Buongiorno,
con la presente si inviano le Osservazioni contro il Progetto di un impianto eolico codice procedura ID_VIP/ID_MATTIM: 1269 denominato "Pitigliano"; ubicato nei comuni di Pitigliano (GR) e Sorano (GR) costituito da 20 (venti) aerogeneratori di potenza nominale 7,0 MW per un totale di 140,0 MW con relative opere connesse ed infrastrutture indispensabili.

“Progetto di un impianto eolico denominato “Pitigliano” ubicato nei comuni di Pitigliano (GR) e Sorano (GR) costituito da 20 (venti) aerogeneratori di potenza nominale 7,0 MW per un totale di 140,0 MW con relative opere connesse ed infrastrutture indispensabili”

TESTO DELLE OSSERVAZIONI

Immagine 1. Vincoli ex art. 136 del CBC dal PIT della Regione Toscana e zona approssimativa dove è progettato l'impianto industriale.

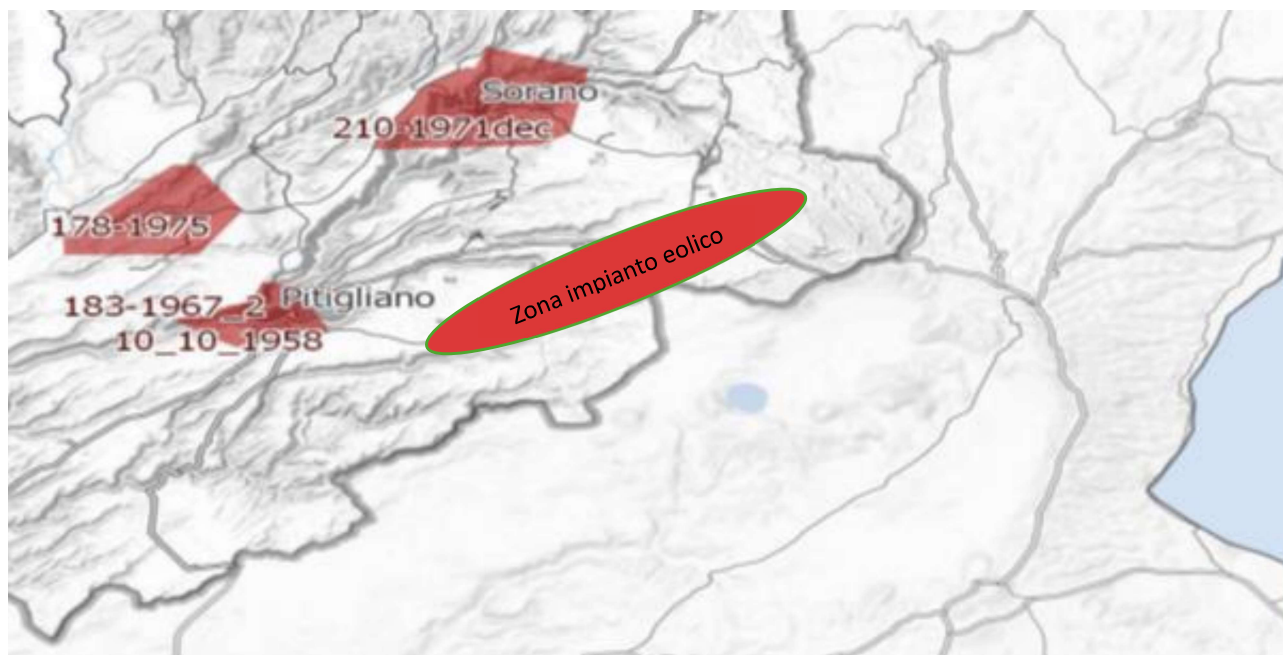
Al contrario si evidenzia che l'impianto eolico industriale citato non solo ricadrebbe con tutti e 20 gli aerogeneratori all'interno delle fasce di rispetto di 3 km di due vincoli paesaggistici di notevole interesse pubblico esistenti nella Regione Lazio e con una parte di essi nel vincolo paesaggistico del Centro abitato di Sorano (GR) quindi in aree non idonee all'installazione di impianti di energia rinnovabile. Addirittura, alcuni aerogeneratori sarebbero ubicati a poche centinaia di metri dai perimetri dei due vincoli paesaggistici laziali ex art 136 del CBC.

Inoltre, come sostiene la Proponente parte dell'impianto si verrebbe a trovare a 3,5 km dal centro abitato di Sorano. Infatti, tre degli aerogeneratori WTG 08, 09, 10 sono addirittura all'interno delle fasce di rispetto dei 3 km del suo vincolo paesaggistico di notevole interesse pubblico ex art 136 del CBC. Si evidenzia che così si crea

un'ulteriore incompatibilità con la tutela del Paesaggio.

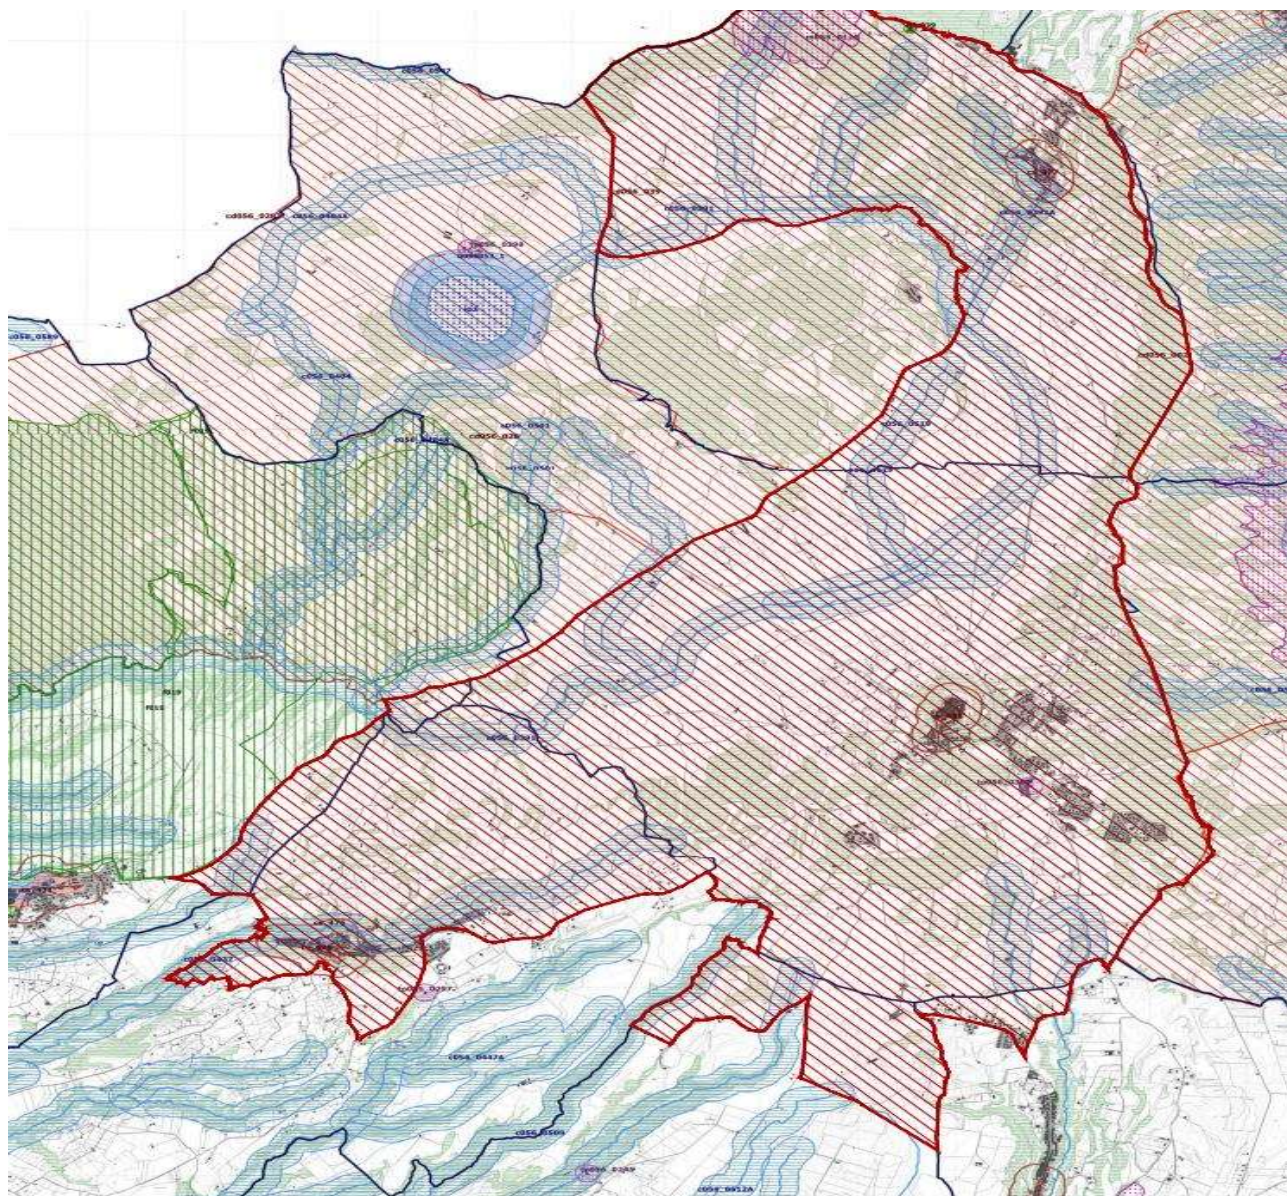
Come è illustrato nell'immagine si ribadisce che l'impianto industriale "Pitigliano" ricade completamente all'interno delle fasce di rispetto dei due vincoli di notevole

interesse pubblico e lambisce quelle di un terzo vincolo e quindi come affermato dal Consiglio di Stato nelle sentenze citate, l'impianto è insediato in area non idonea ai sensi dell'art. 20 comma 8 lettera c quater del D.Lgs. n. 199/2021 e ss.mm.ii al contrario di quanto sostiene la proponente.

Immagine 3. Cumulo di una parte di impianti eolici, fotovoltaici e geotermici industriali in progettazione ed esistenti intorno all’eolico industriale “Pitigliano”.

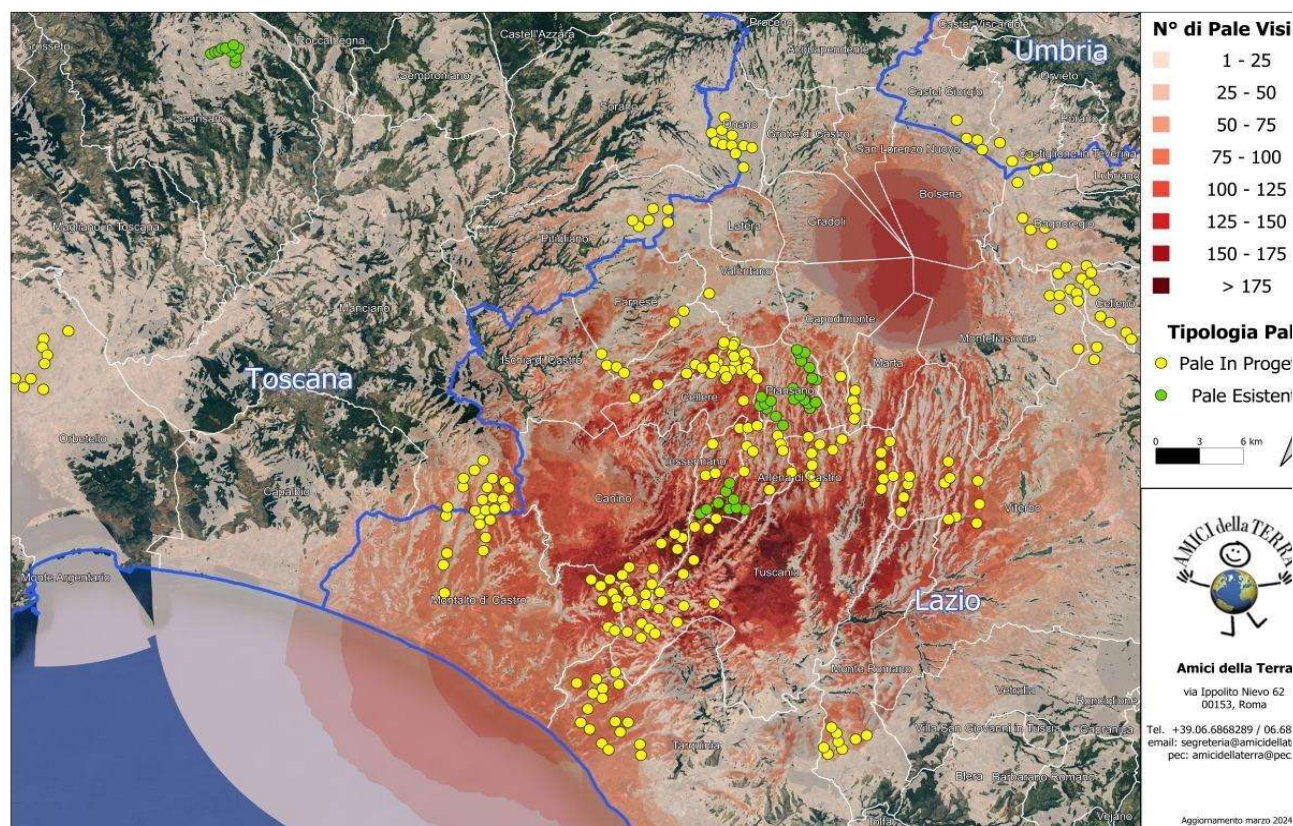
Beni Culturali “*Ambito paesaggistico, geologico e geomorfologico dell’orlo della caldera di Latera ...*” Non vengono nemmeno citati gli impianti eolici in progetto al MASE, il “Rempillo” (6 aerogeneratori) e un altro in verifica amministrativa di 14 aerogeneratori e 72, 6 MW. Ad oggi nei territori di Pitigliano, Sorano e in quello limitrofo potenzialmente potrebbero essere insediati 40 aerogeneratori alti 200 metri e larghi 170. Ma la proponente non cita neanche altri impianti che creerebbero il cumulo e quindi maggiore impatto. Infatti, sul territorio della “Città del Tufo” (Sorano e Pitigliano) impatterebbero anche l’impianto eolico “Montarzo” di Onano con 13 aerogeneratori con le dimensioni ricordate, l’altro eolico industriale nel territorio di Valentano con sette aerogeneratori (stesse dimensioni), gli impianti di Farnese con un minieolico di 3 Torri alte 60 metri già installate in località Poggio del Crognolo e l’impianto eolico industriale “Vallerosa” (7 aerogeneratori alti 200 metri e larghi 158 metri) in procedura VIA presso la Regione Lazio. Inoltre, altri impianti del minieolico già presenti a Valentano, Cellere e Piansano e due progetti eolici industriali con le stesse dimensioni (200 m x 170 m) nel Comune di Ischia di Castro. La valutazione del cumulo non prende neanche in considerazione gli impianti industriali di fotovoltaico e agrivoltaico in progetto a Farnese, Valentano, Ischia di Castro, Cellere. L’impianto geotermico in procedura Via al MASE, progettato nella Caldera di Latera. Quindi è stata effettuata una valutazione del potenziale impatto cumulativo non veritiera a dispetto di quanto affermato dalla proponente che sostiene di aver preso in considerazione uno spazio di 10 km intorno al suo impianto per gli impatti che si creerebbero.

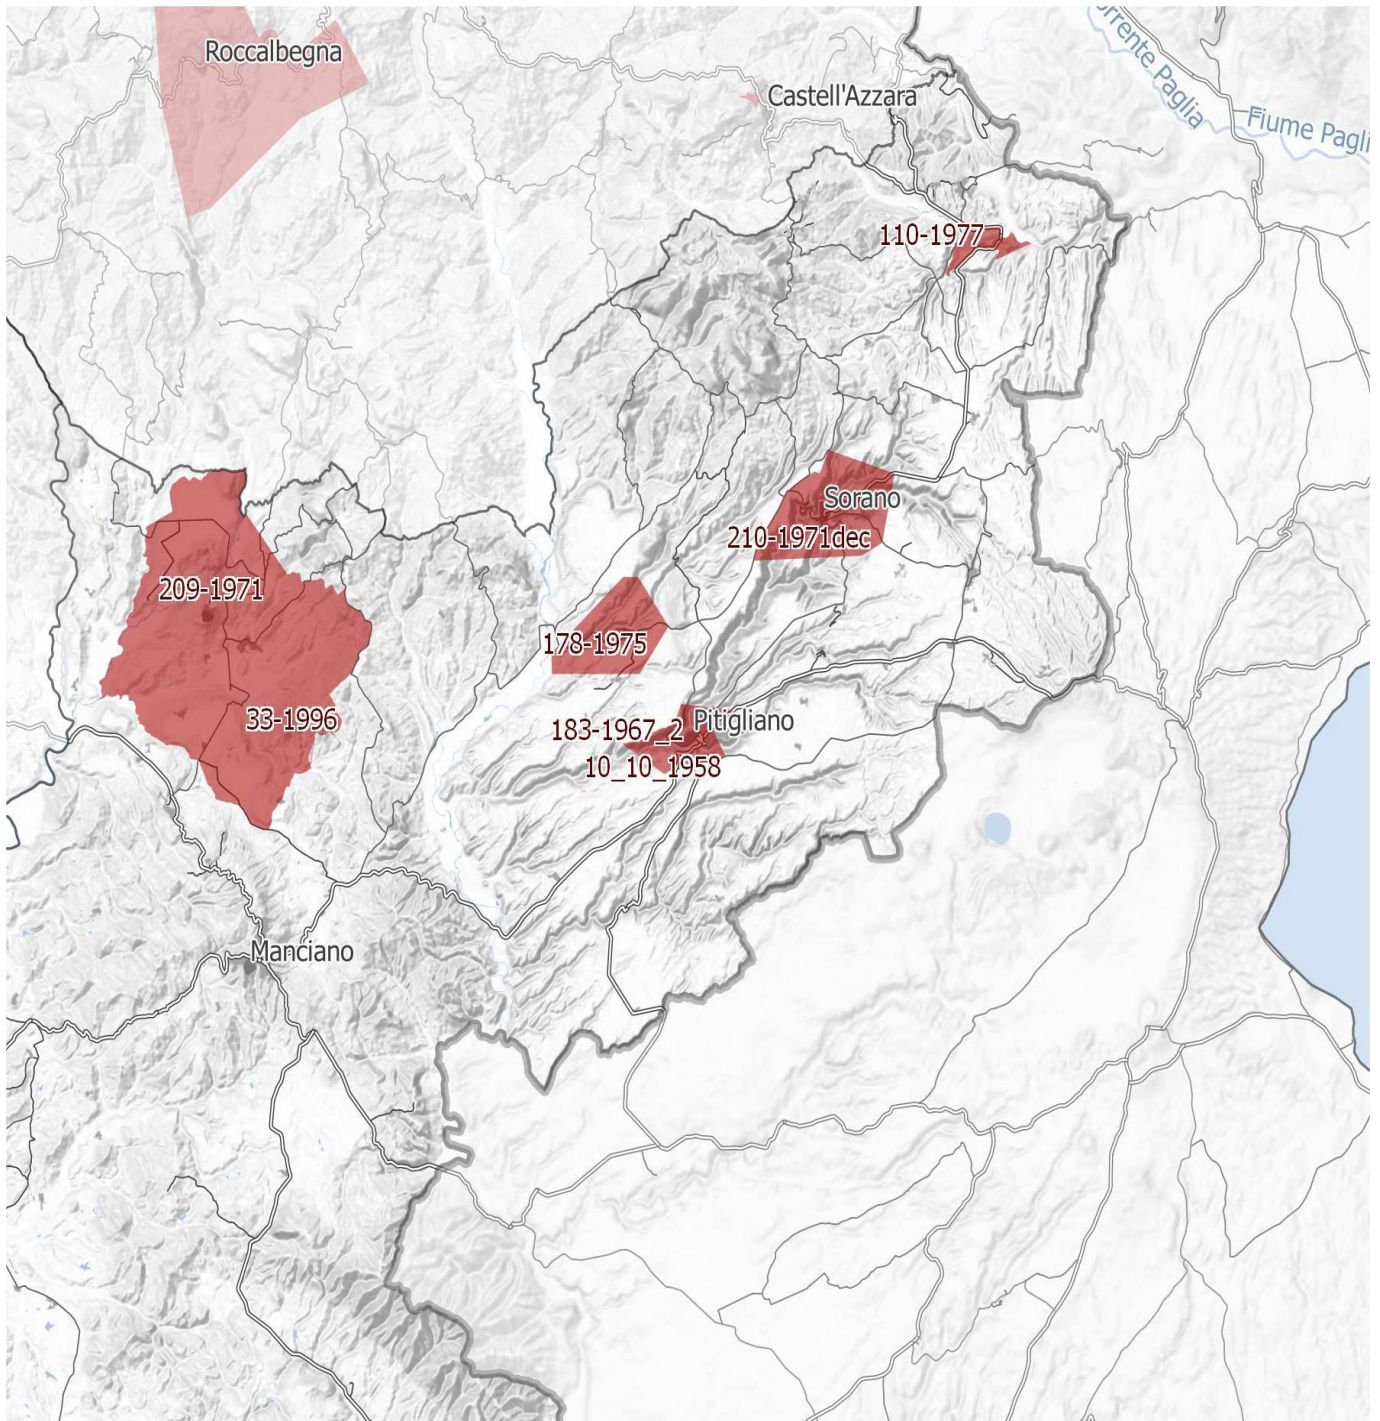
IMMAGINE n. 4 Si evidenzia che i tre aerogeneratori WTG 07, WTG 08 e WTG 09 impattano con il vincolo paesaggistico di notevole interesse pubblico del Centro Storico di Sorano. Il WTG 07 si troverebbe a 2828 m, WTG 08 2504 e WTG 09 2990. Il cavidotto dell'impianto invece impatta in buona parte del Vincolo paesaggistico ex art. 136 del CBC del Centro Storico di Pitigliano.

IMMAGINE n 5. Mappa eolici elaborata dall'Associazione Amici della Terra. La mappa evidenzia il cumulo degli impianti tra Lazio e Toscana.

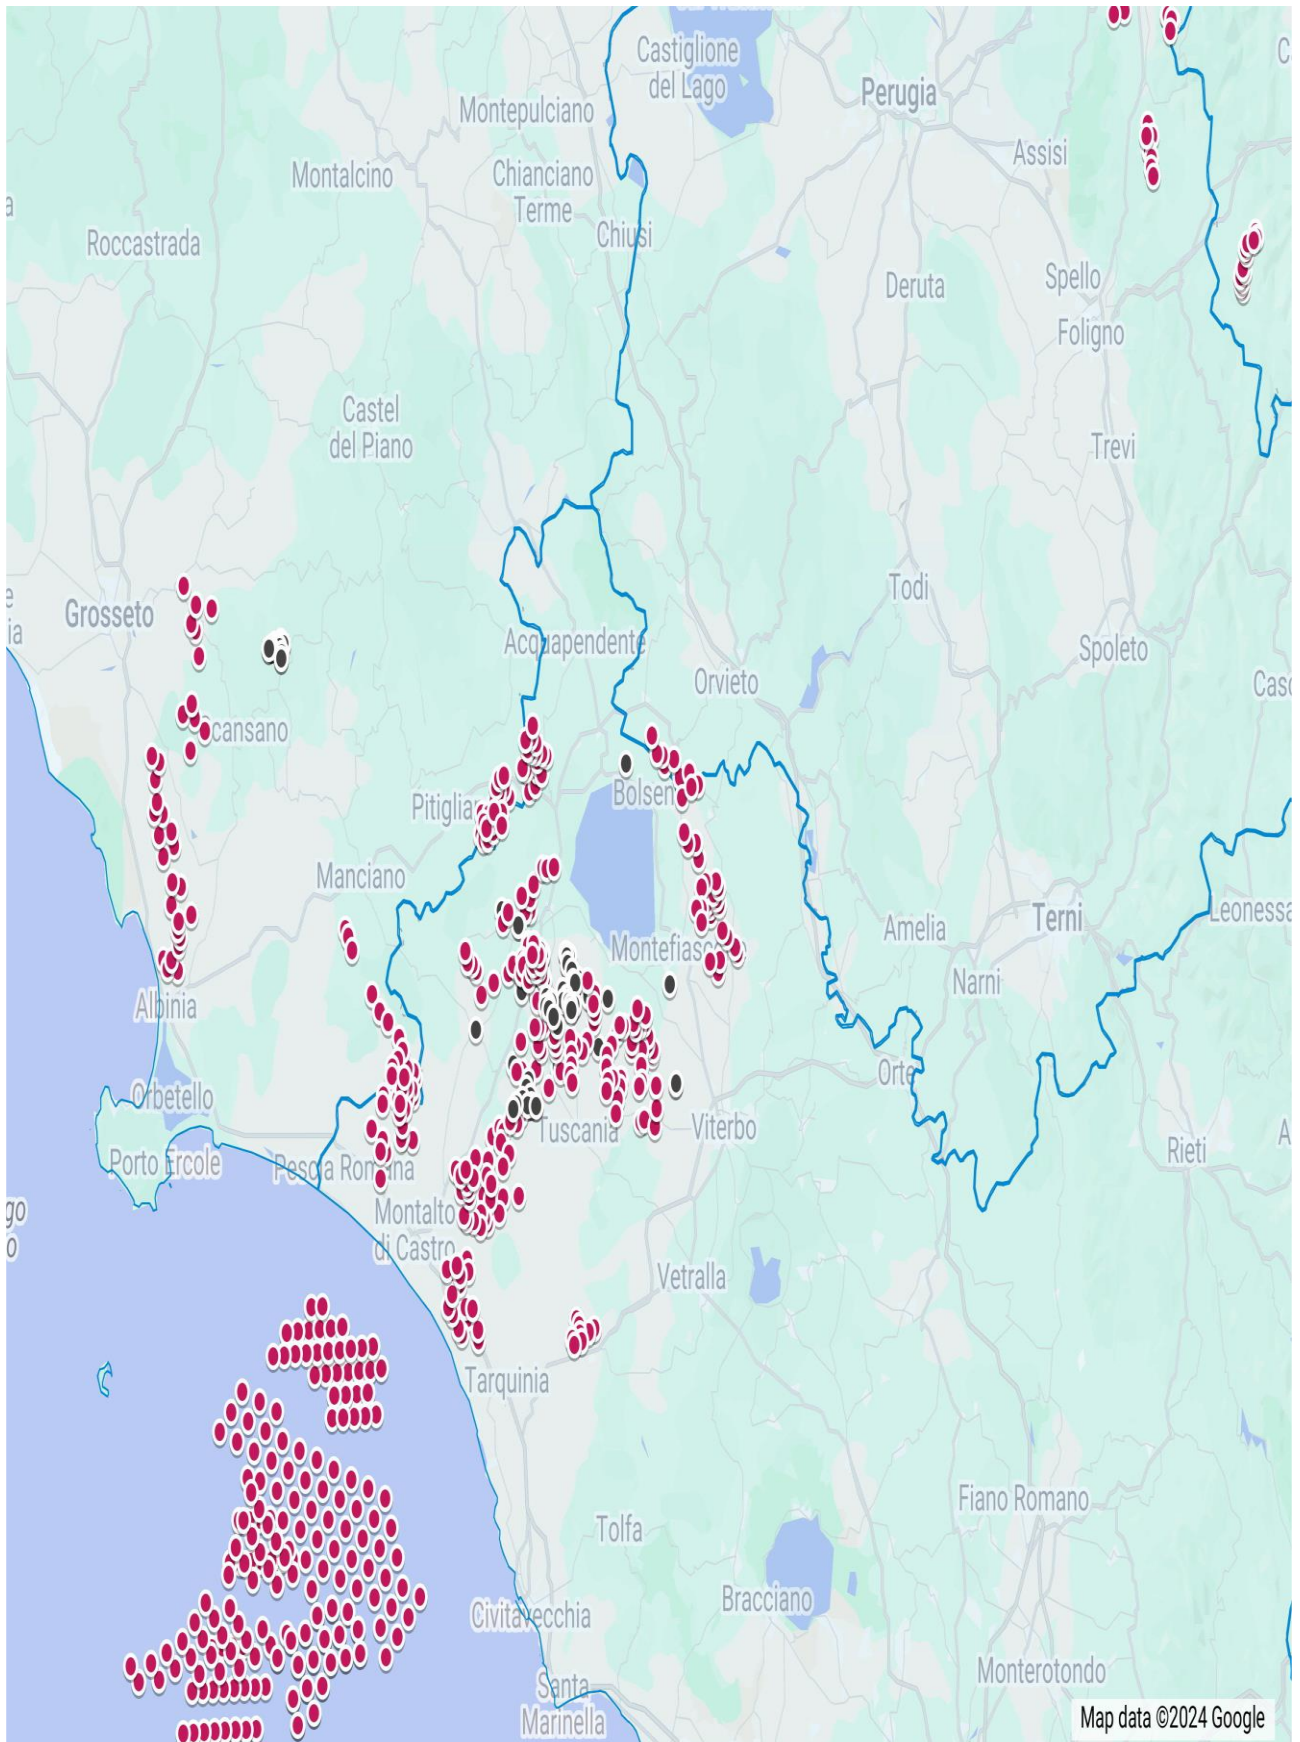
Riguardo al cumulo degli impianti FER, le mappe prodotte dalla proponente riguardano, come già evidenziato, soltanto una parte molto piccola degli impianti FER dell'area intermedia e vasta e in particolare di quelli eolici che contribuiscono a creare un notevole cumulo e la saturazione del territorio tosco laziale. Riguardo al cumulo dei soli impianti eolici si riporta la mappa dell'intervisibilità degli impianti eolici elaborata dall'Associazione nazionale “Amici della Terra”.

IMMAGINE n. 7 Mappa della intervisibilità degli impianti eolici elaborata dall'Associazione nazionale Amici della Terra. La mappa non è aggiornata comunque rende molo bene dell'enorme impatto visivo creato dal cumulo degli impianti.

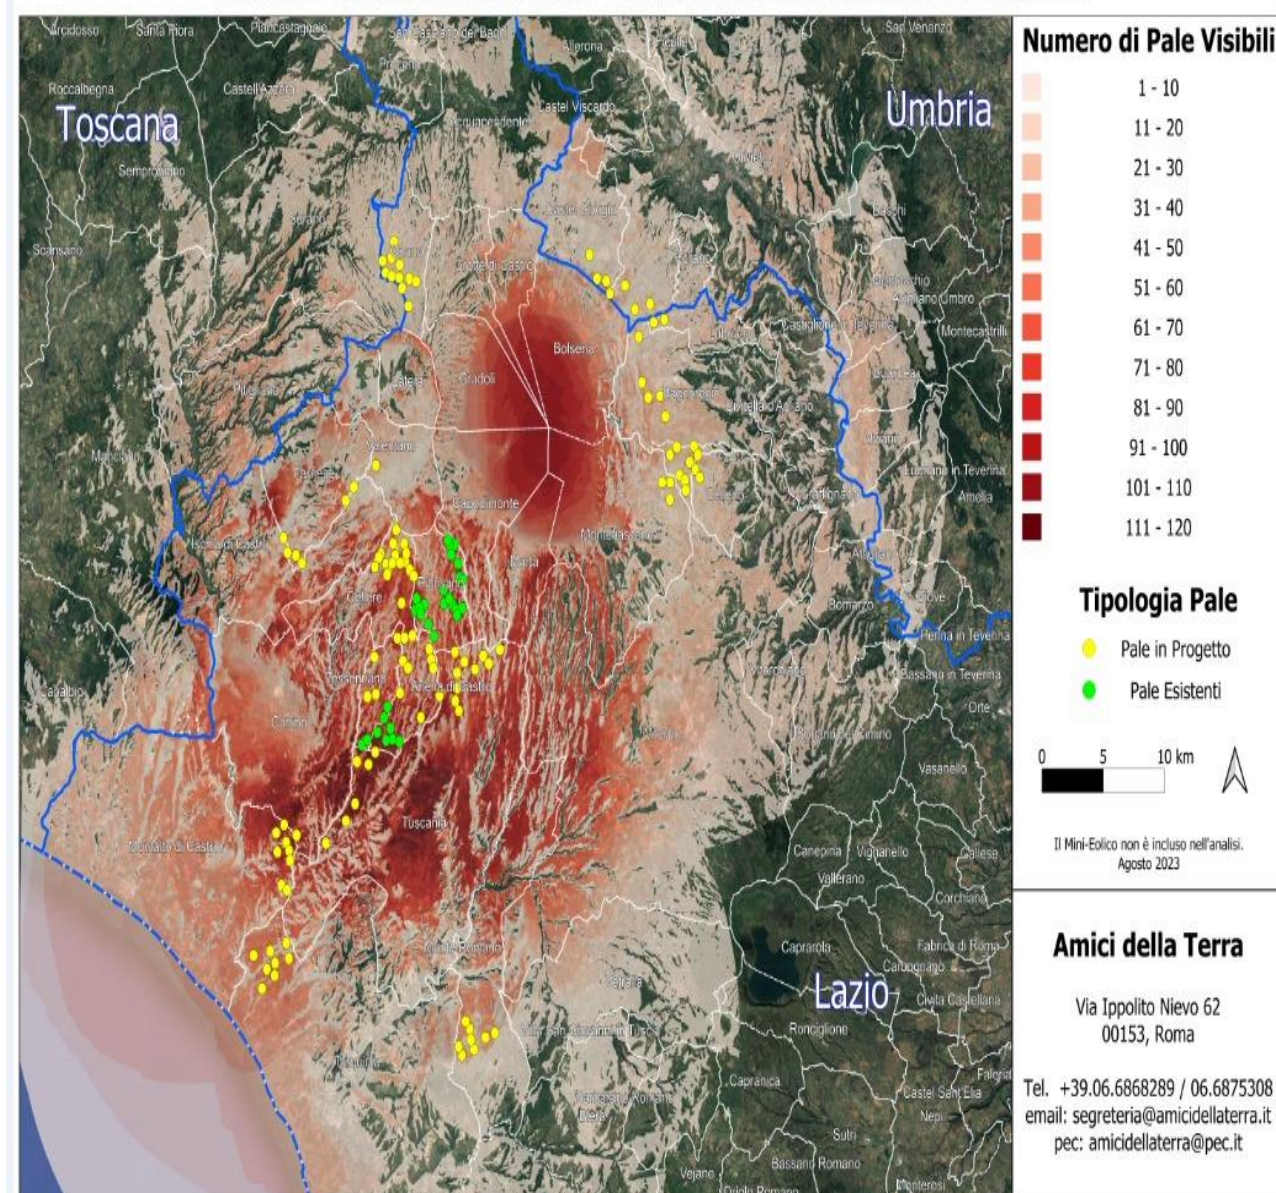
Se agli impianti eolici rappresentati qui sopra che non comprendono sia l'impianto eolico Pitigliano e le altre 14 pale del progetto eolico in verifica amministrativa sempre nel territorio di Pitigliano si aggiungono i migliaia di ettari (7000 fin'ora) di territorio occupato dagli impianti fotovoltaici e agrivoltaici e dalle altre tipologie appare chiaro il numero spropositato degli impianti FER nella bassa toscana e nella Tuscia.
